第2回及び第3回作業部会における 指摘事項への回答

独立行政法人日本原子力研究開発機構

1. 実用高温ガス炉の経済性
2. 水素製造の経済性
3. 実用高温ガス炉の健全性

黒鉛製炉心支持構造物の酸化について

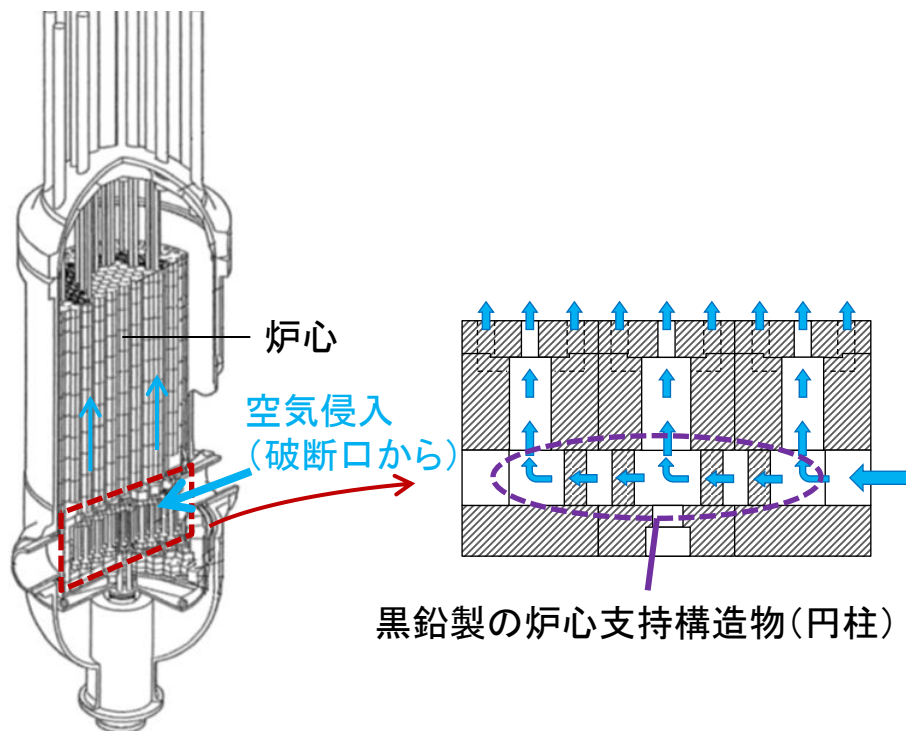
冷却設備破断事故に関する補足説明

- 炉心は黒鉛製の炉心支持構造物(円柱)により支持される構造である。
- 冷却設備破断事故時の炉心の温度変化の状況、空気侵入量を評価し、予想される黒鉛酸化に伴う減肉量を見込んで黒鉛製の炉心支持構造物の設計を行うため、事故時においても炉心支持に必要な強度を確保できると評価される。
- 実用高温ガス炉の詳細設計、安全評価に際しては、確認が必要。
